敷地の地質・地質構造(コメント回答その14)の第 1043 回審査会合資料において、コメント S2-146, 147 を受けて追加したボーリング孔の位置を示した図に、下表に示す合計 41 ページで誤りが生じた。

追加ボーリングの位置を示した図に関わる誤りの具体的な内容

図2 変状の分布を保守的に設定した範囲の平面図

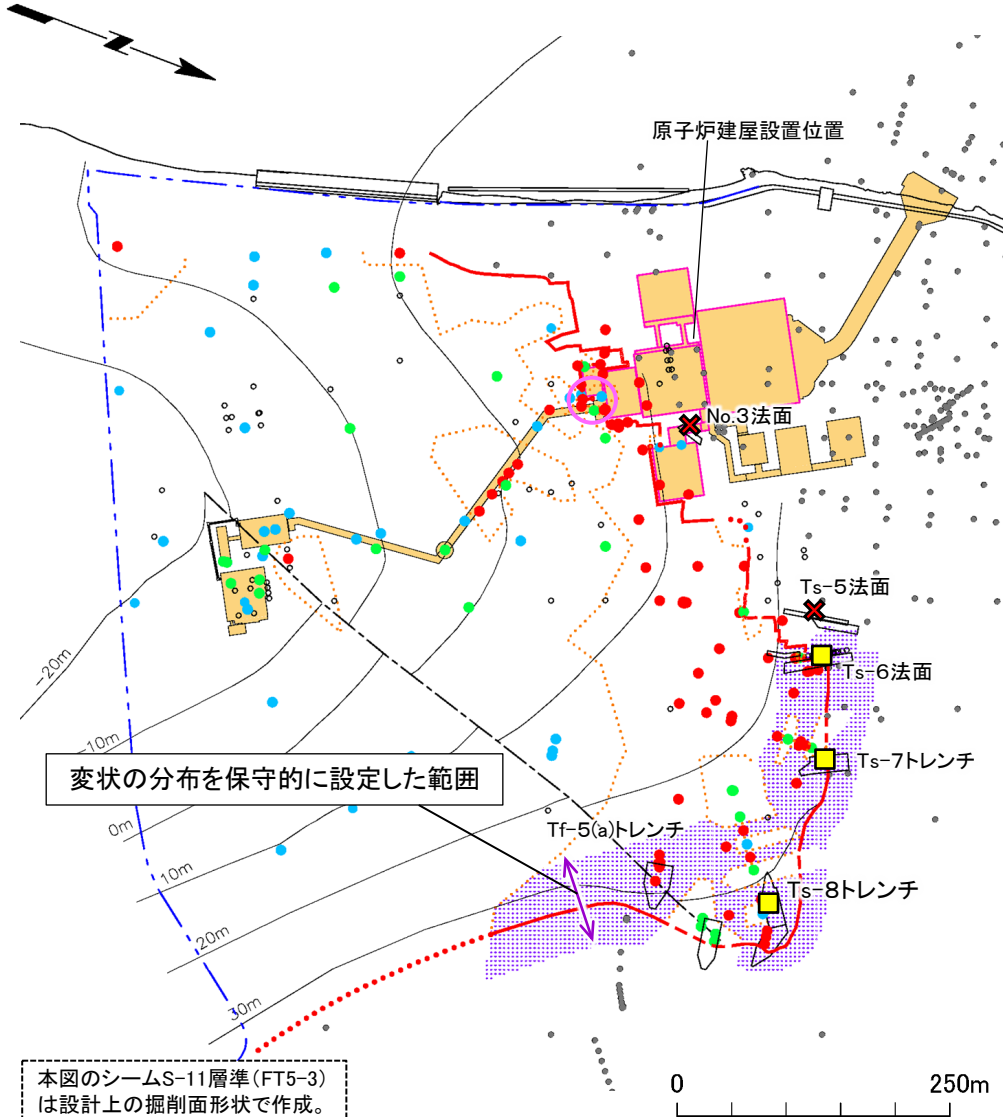
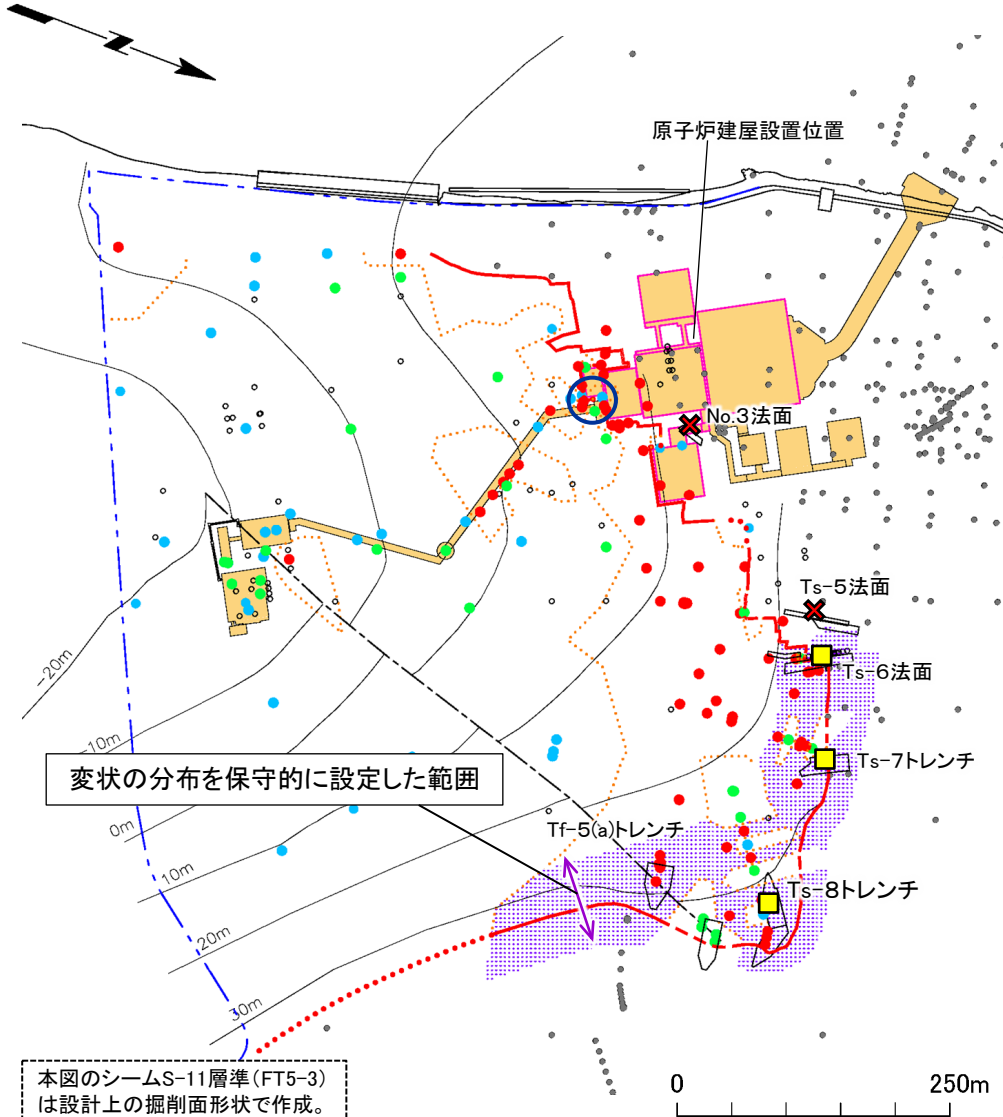
誤

正 (2) ps-1等の評価上の分布範囲の検討(4/9)

○: 正しく修正した箇所
POWER

誤 cf-3断層に切断された箇所以深のシームS-11の連続性(1/5):位置図

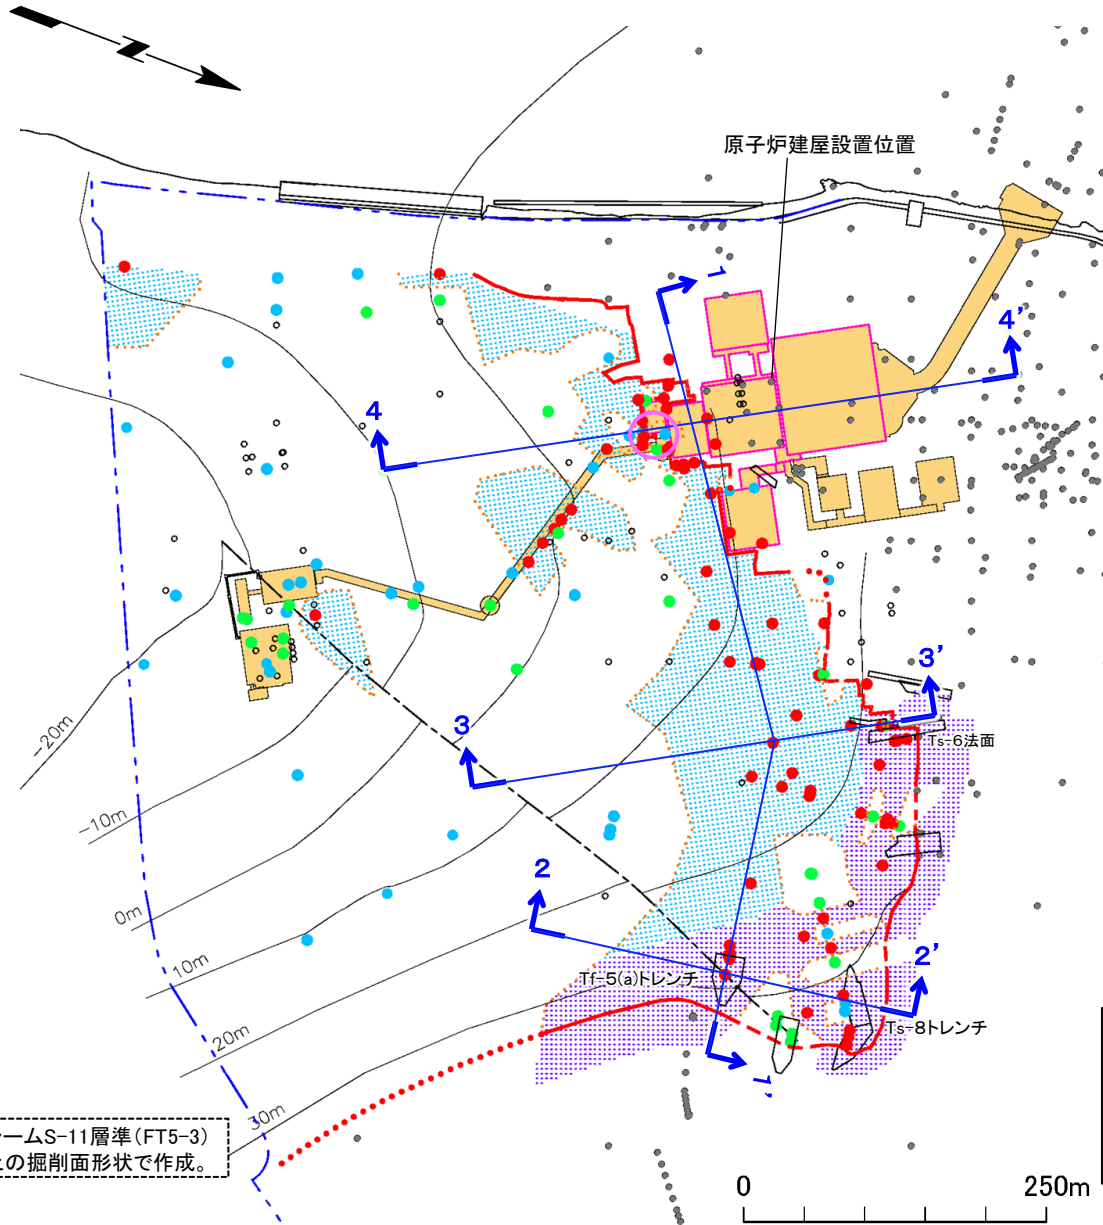
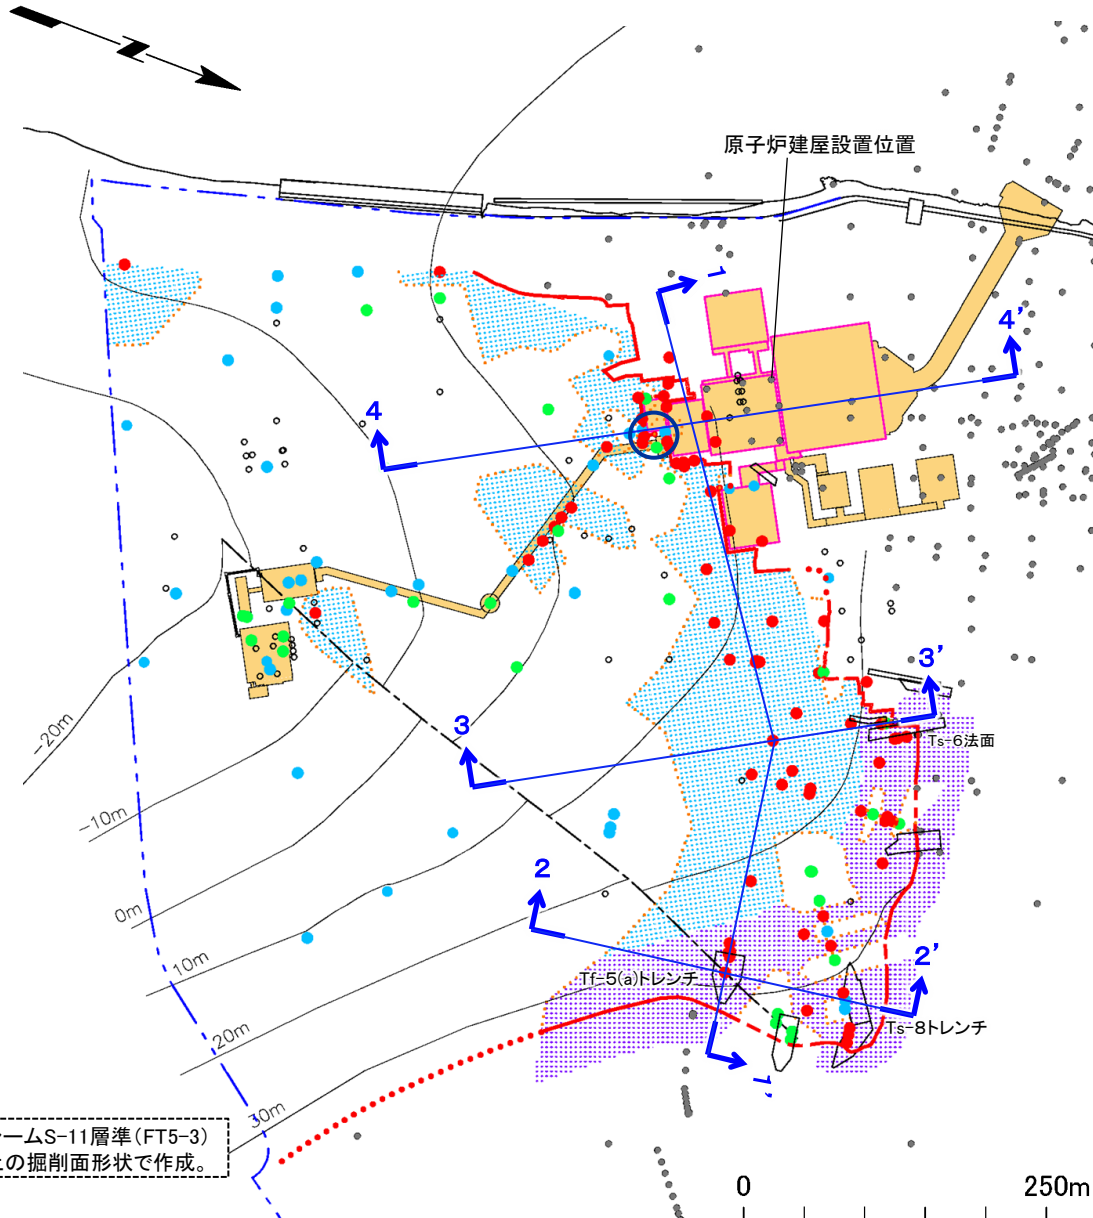
○:誤りの箇所

○ : 正しく修正した箇所

正 cf-3断層に切断された箇所以深のシームS-11の連続性(1/5): 位置図

正 シームS-11と風化部の平面分布

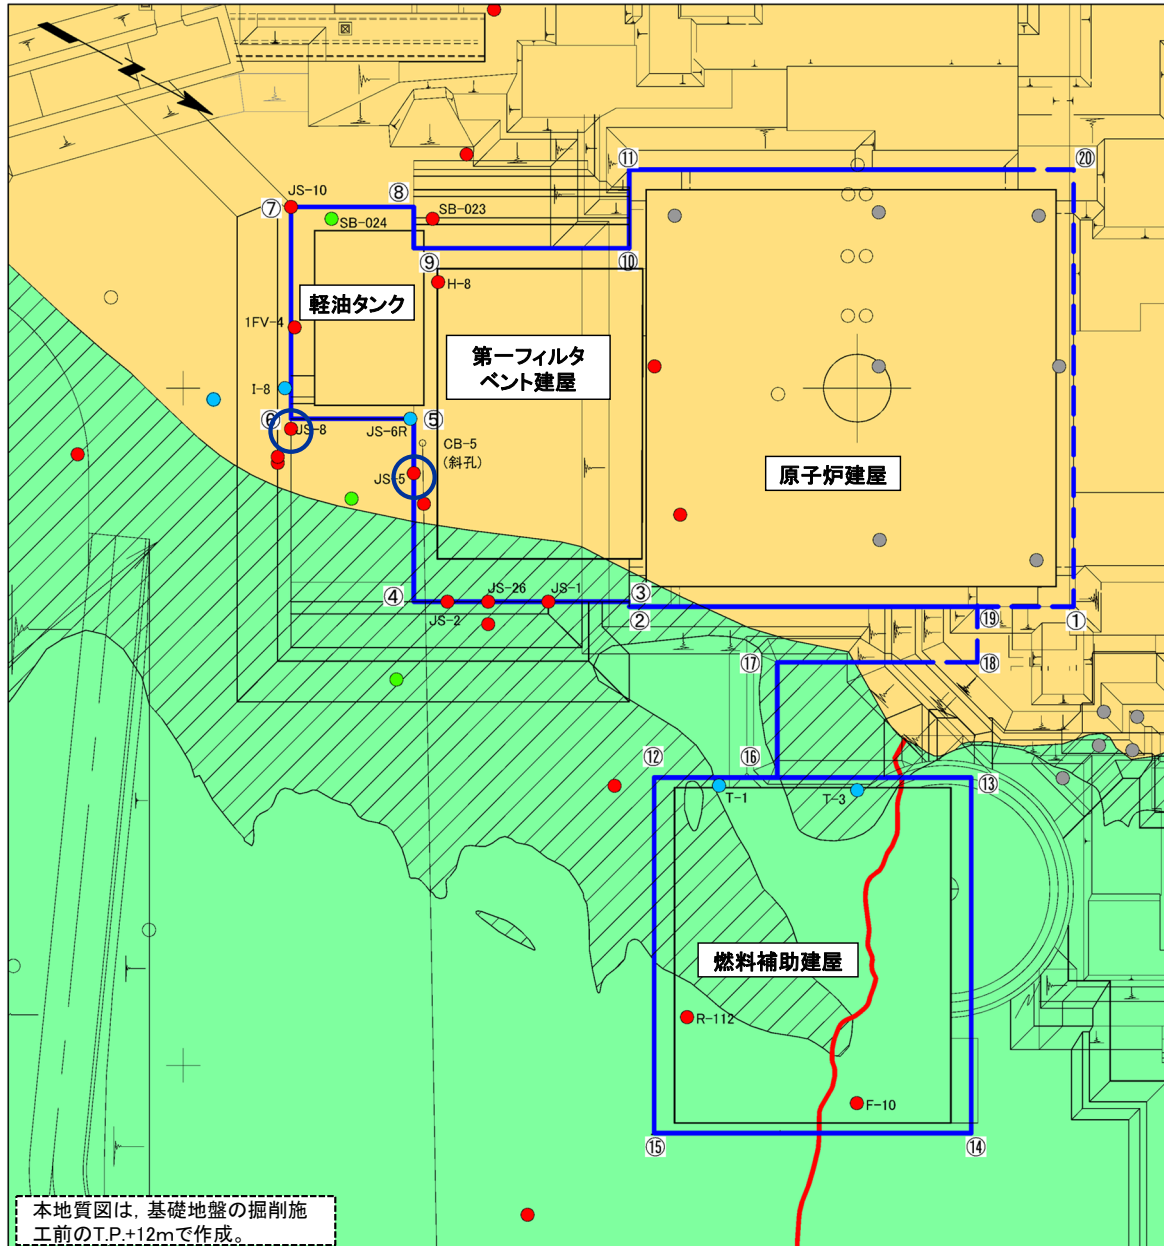
誤 シームS-11と風化部の平面分布

正 シームS-11と風化部の平面分布(基礎掘削後)

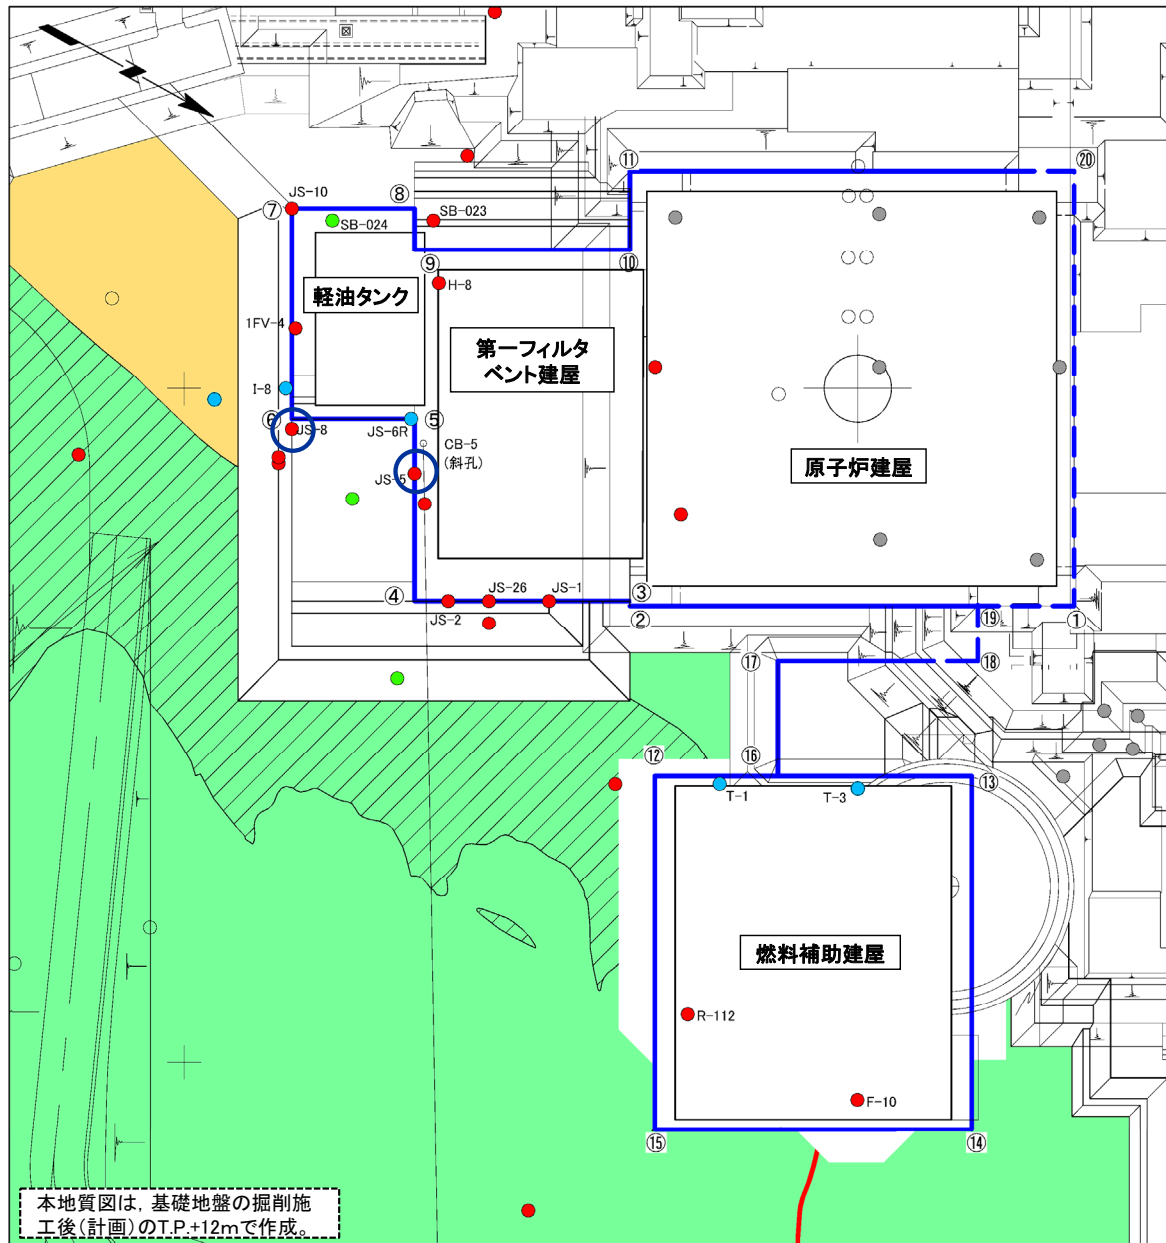
(1) 重要施設の基礎地盤に分布するシームS-11と風化部との地質観察に基づく位置関係(11/29) ○ : 正しく修正した箇所
